松戸都市計画下水道の変更

〔松戸市第5号公共下水道〕

打合せ・協議録

内 容	松戸都市計画下水道の排水区域の変更に伴う協議について
日 時	令和8年4月21日（火）13：00～13：45
場 所	河川清流課
河 川 清 流 課	大庭補佐
下 水 道 整 備 課	小関主査、西口

変更箇所

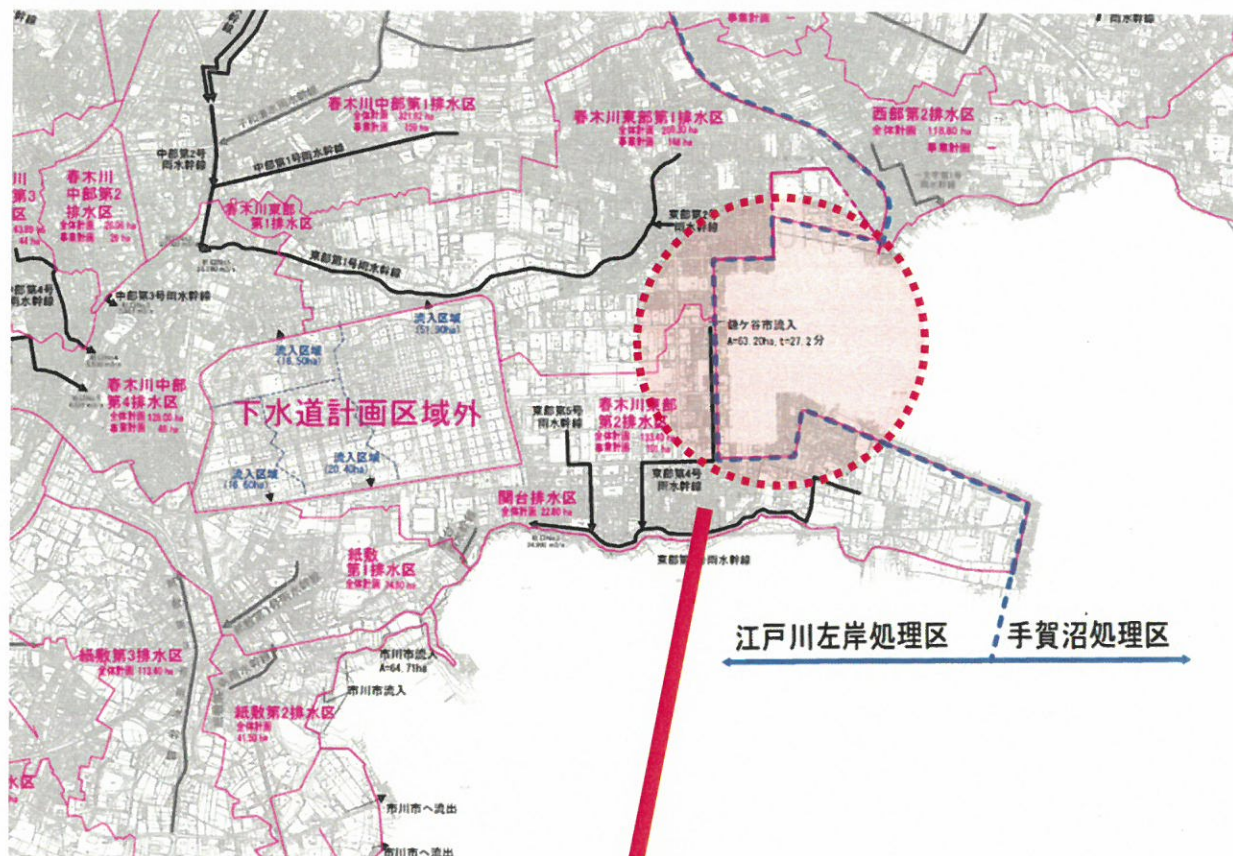
現在、江戸川左岸処理区の春木川東部第1排水区および春木川東部第2排水区は、一部区域（3.9ha）が都市計画決定では、手賀沼処理区に含まれます。

一部区域（3.9ha）は、H24年度に実施した都市計画決定において、污水計画とともに江戸川左岸処理区から手賀沼処理区へ編入した経緯（別紙参照）がありますが、実際の排水区の吐口は、江戸川左岸処理区にあります。

そのため、下流先との整合を図り、手賀沼処理区の春木川東部第1排水区および春木川東部第2排水区の一部区域（3.9ha）を江戸川左岸処理区に変更する都市計画手続きを行うために放流先の河川管理者と変更内容の確認をしたい。

赤色箇所が現在の都市計画決定では、手賀沼処理区に含まれている。
下流先の処理区として、汚水の計画は正しいが、雨水の計画は、実際の排水区の吐口と異なっている。

今回の変更により雨水の排水形態は現状から変わらないこと、また、平成24年度以前の計画当初の既計画に戻るのみのため、河川清流課として問題はなく、松戸都市計画下水道(松戸市第1号及び第5号公共下水道)の排水区域の変更に支障はない。
